**Declaração de Impacte Ambiental (DIA)**

<b>Designação do Projeto:</b>	Pedreira "Pinhal do Catelas"
<b>Fase em que se encontra o Projeto</b>	Projeto de Execução
<b>Tipologia de Projeto</b>	Pedreira e minas a céu aberto numa área superior a 25 ha
<b>Enquadramento no regime jurídico de AIA</b>	A tipologia do projeto enquadra-se no n.º 18, do Anexo I do Decreto-Lei nº 151-B/2013, de 31 de outubro, na sua atual redação, que aprova o Regime Jurídico sobre Avaliação de Impacte Ambiental (RJAIA).
<b>Localização (freguesia e concelho)</b>	Freguesias de Amora e Corroios, Concelho do Seixal, Distrito de Setúbal
<b>Identificação das áreas sensíveis (alínea a) do artigo 2º do DL 151-B/2013, de 31 de outubro, na sua atual redação</b>	A área de intervenção do projeto não se encontra abrangida por nenhuma área protegida, havendo a referir a sua proximidade ao Sítio de Interesse Comunitário Fernão Ferro/Lagoa de Albufeira (PTCON0054) e a Arriba Fóssil da Costa da Caparica, classificada como Paisagem Protegida (PPAFCC), pertencente à Rede Nacional de Áreas Protegidas

<b>Proponente</b>	Chambicor - Construção Civil e Investimentos Imobiliários, Lda.
<b>Entidade licenciadora</b>	Direção-Geral de En

Figura 1 - Linha dupla Fernão Ferro - Trafaria 1/2 (fonte parecer da REN)

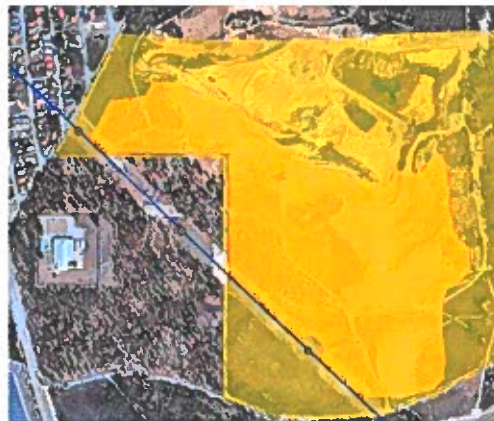
A REN indica que, para a implantação deste projeto sobre servidões integradas na RNT, é necessário:

1. Na faixa de servidão da linha (com uma largura de 50 m centrada no seu eixo) não podem ser realizados quaisquer trabalhos em altura sem aprovação prévia da REN-E;

2. Deve ser garantida uma zona de segurança mínima, à cota da base de cada apoio da infraestrutura da RNT e delimitada a 30 m da sua área de implantação, nos termos do Decreto-lei n.º 340/2007, de 12 de outubro;

3. Para a execução de trabalhos de conservação e manutenção das infraestruturas da RNT, garantia de acesso com viatura à zona de segurança mínima de cada apoio localizado no interior dos limites da pedreira, o qual deve ter uma largura mínima de cerca de 5 m;

4. Em caso de exploração a céu aberto e com desmonte por explosivos, deve ser apresentado à REN, para aprovação prévia, o plano de lavra com a descrição da mitigação de riscos na infraestrutura da RNT;

5. Qualquer trabalho a realizar na faixa de servidão da infraestrutura da RNT deve ser acompanhado por técnicos da REN para garantia de condições de segurança, quer da instalação, quer dos trabalhos a realizar pelo promotor. Para esse efeito a REN deve ser informada da sua ocorrência com pelo menos 15 dias úteis de antecedência;
